訂正のお願い

2011.2 株式会社自研センター

*No.J-587 ダイハツ ブーン 2010年7月 (M600S・M601S・M610S系) を下記の通り訂正いたします。

追加項目 B230片側センタピラー取替

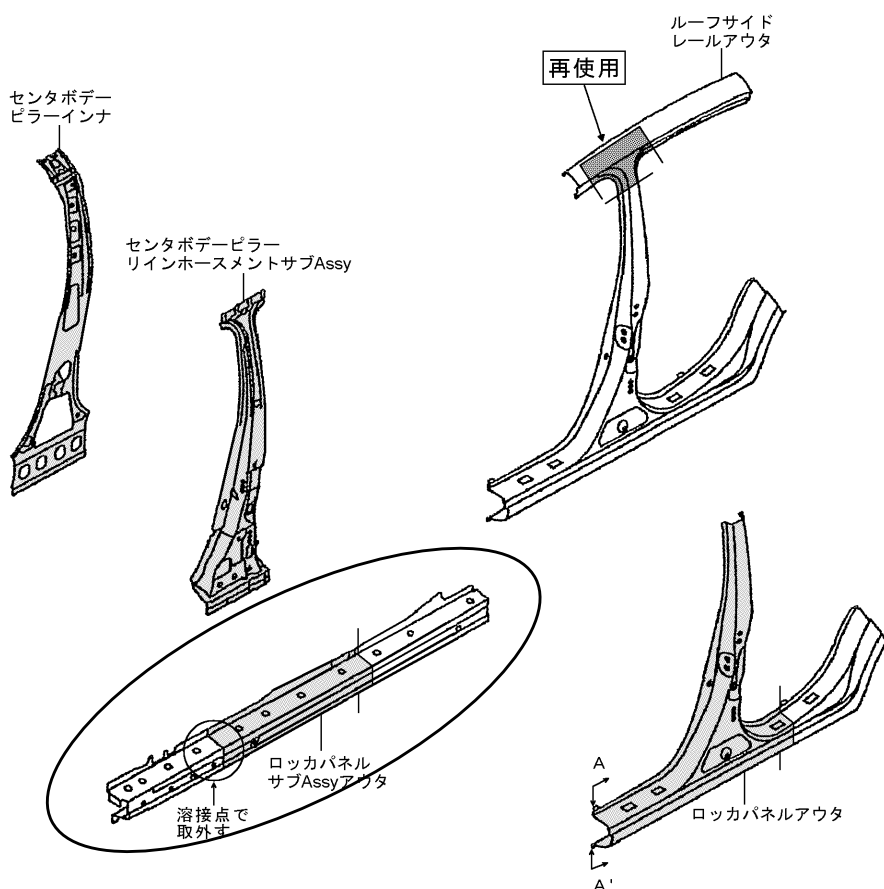
指数値および作業範囲変更のため、差替え願います。

B230	片側センタピラー取替	片側
9.80	センタピラー上部および下部(ロッカパネル部)でのカット作業	
	取外し状態	
	・リヤトア ・ルーフハットライニング Assy	・フロントシート
	(含) 作業および部品の脱着または取替	
	・センタボデーピラーラインホースメントサブ Assy ・センタボデーピラーインナ ・ルーフサイドレールアウター部カット	・ロッカパネルサブ Assyアウタ後部カット ・必要範囲のトリム類 ・付属品
「備考」		
※ルーフサイドレールアウター部は再使用する。

B230 片側センタピラー取替		片側
8. 30	センタピラー上部および下部(ロッカパネル部)でのカット作業	
	取外し状態	
	・リヤトリア	・フロントシート
	・ルーフハット・ライニング Assy	
	(含) 作業および部品の脱着または取替	
	・センタボデーピラーラインホースメントサブ Assy	・必要範囲のトリム類
	・センタボデーピラーインナ	・付属品
	・ルーフサイドレールアウター部カット	
	「備考」	
	※ルーフサイドレールアウター部は再使用する。

P.39 B230片側センタピラー取替

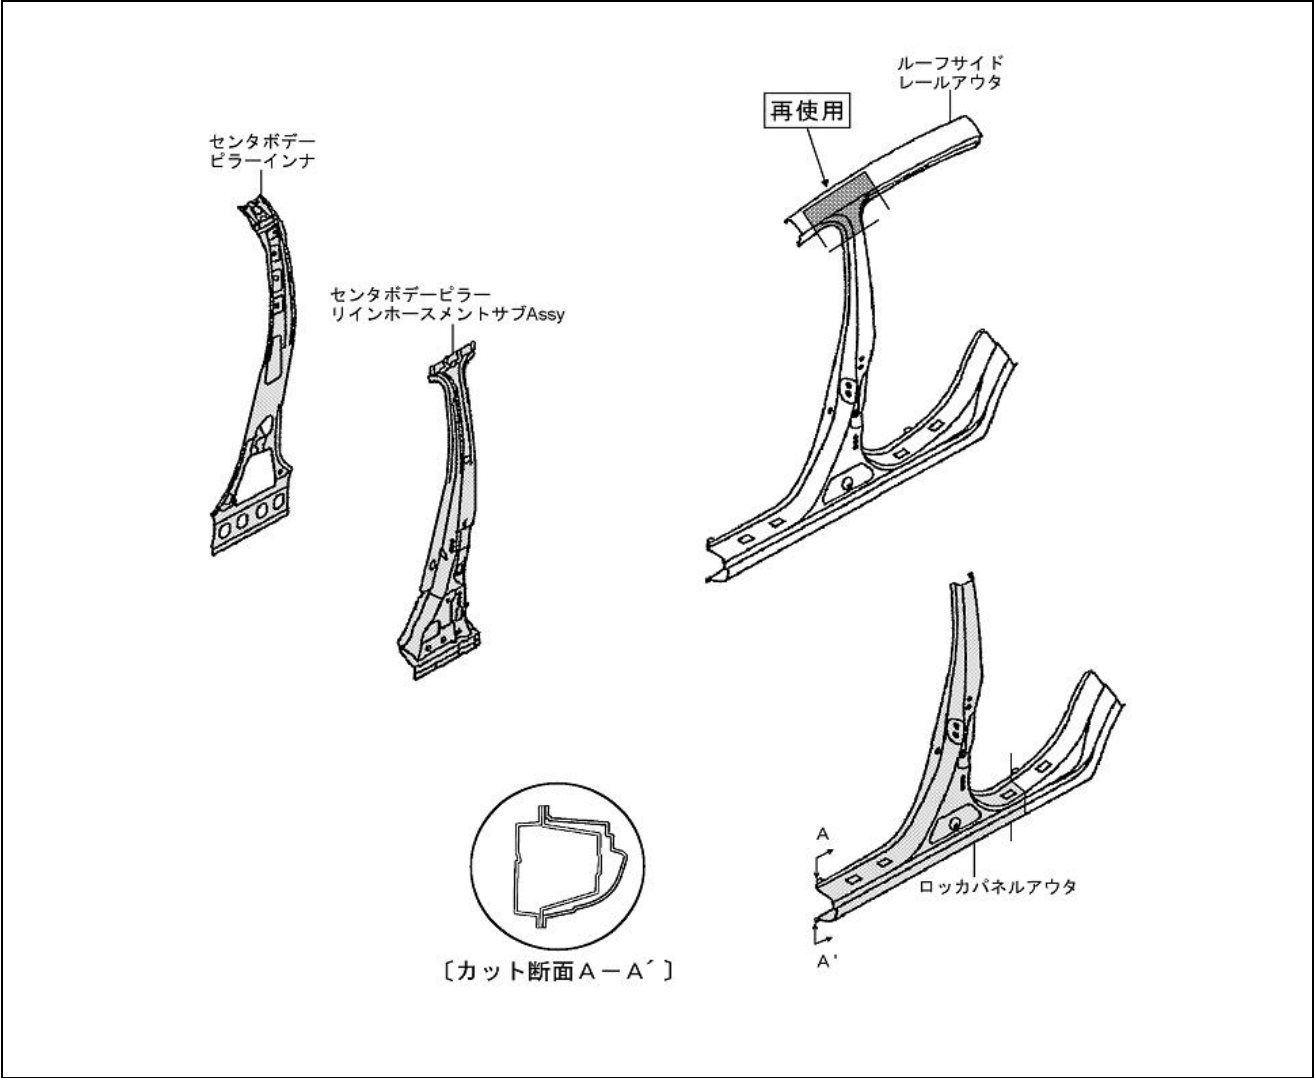
作業項目追加のため、差し込み願います。

B230 片側センタピラー取替		片側
9. 80	センタピラー上部および下部(ロッカパネル部)でのカット作業	
	取外し状態	
	・リヤドア	・フロントシート
	・ルーフハットライニング Assy	
	(含) 作業および部品の脱着または取替	
	・センタボデーピラーラインホースメントサブ Assy	・ロッカパネルサブ Assyアウタ後部カット
	・センタボデーピラーインナ	・必要範囲のトリム類
・ルーフサイドレールアウター部カット	・付属品	
「備考」		
※ルーフサイドレールアウター部は再使用する。
